**Amenajarea traseului ECO - Turistic „ZAMCA” în apropierea r. Prut,
s. Pererita, r-ul Briceni**

Obiect Nr 15823-PG

Conform, documentației prelucrată, prezentate spre verificare (*Obiecții din data de 30.01.2017*), se expun următoarele obiecții și propuneri:

Протокол рассмотрения замечаний и предложений проверяющего по
 Об.№15823 –DA. «Amenajare traseului ECO-Turistic „ZAMCA” în apropierea r.Prut, s.Pererita,
 r-ul Briceni .» Drumuri pentru automobile .

Nr.15823 - DA					
Amenajarea traseului ECO - Turistic "ZAMCA" in apropierea r.Prut, s.Pererita, r-ul Briceni					
Drumuri pentru automobile.				Stadia	Desen
				PE	3
ISP Elaborat				Nr. desen	
Untila N Mironova T					
Plan traseu PC 0+00 + PC 4+00.				INCP"URBANPROIECT"

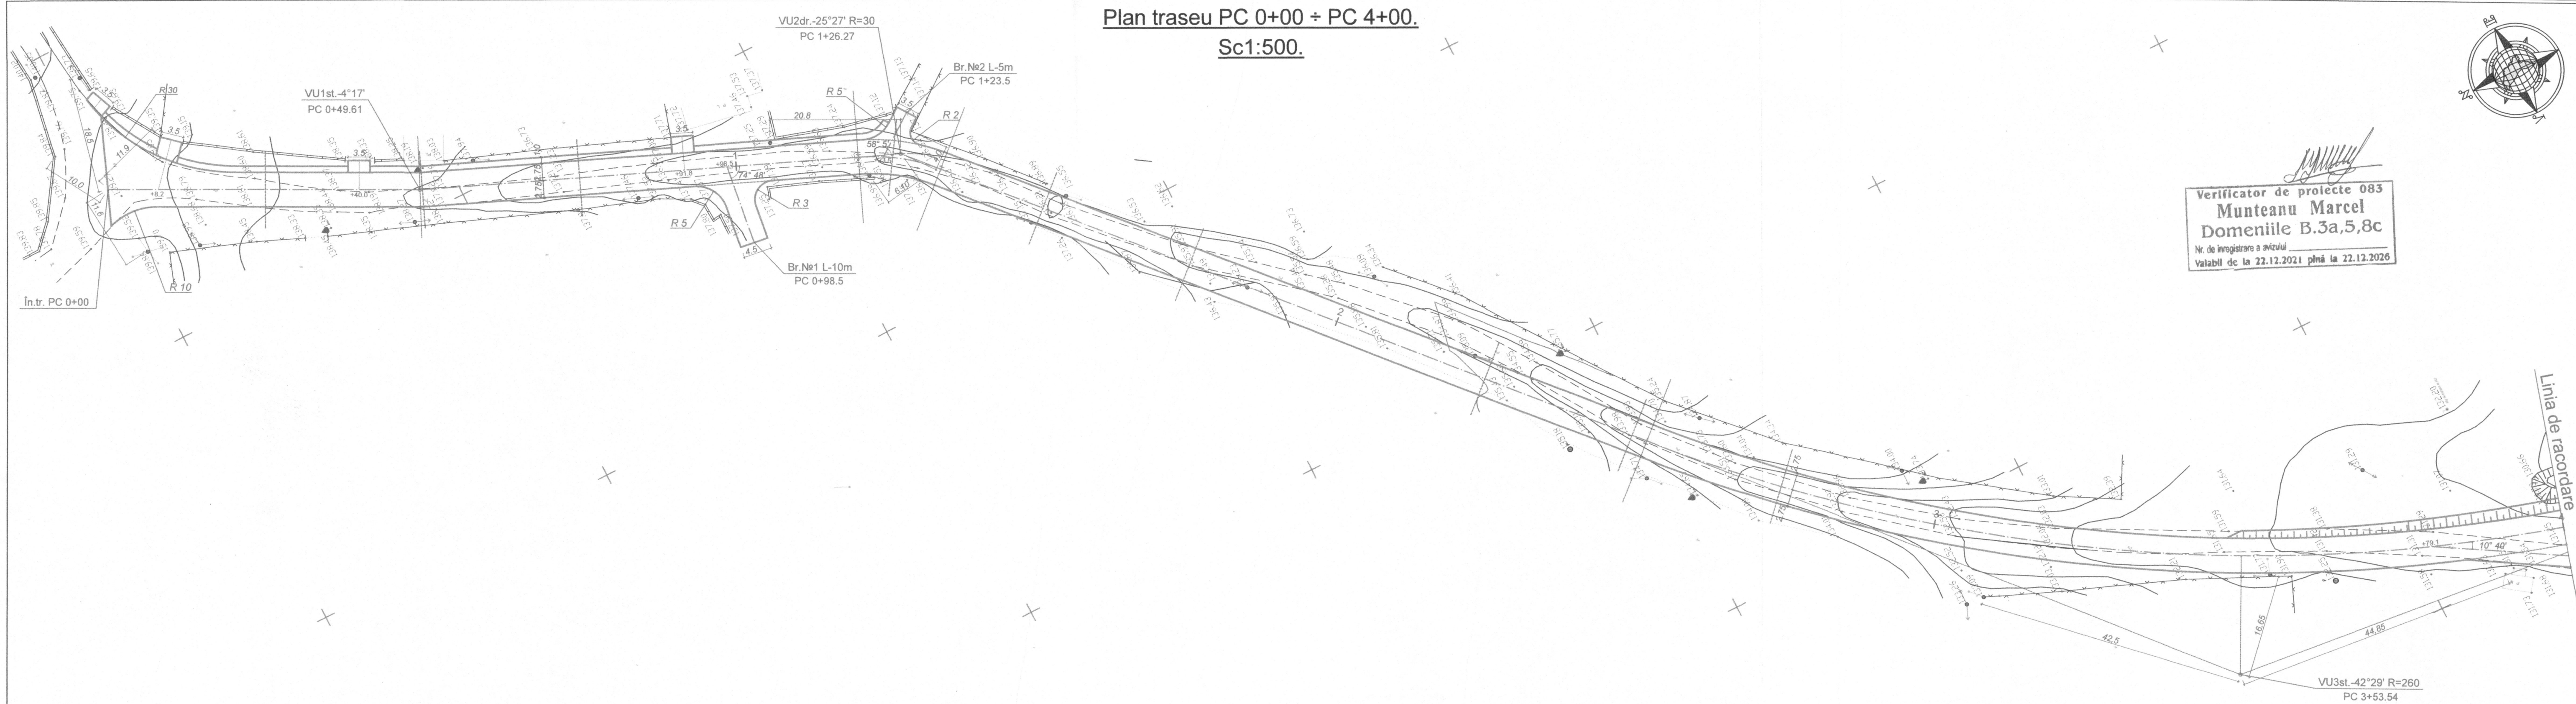
1. Documentația a fost prelucrată pentru lățimea părții carosabile de 5,5m dar în memoriu explicativ se întâlnește lățimea de 5,5m și de 4,5m. (*vezi partea 2*), *plan traseu și memoriu explicativ*. De corectat.
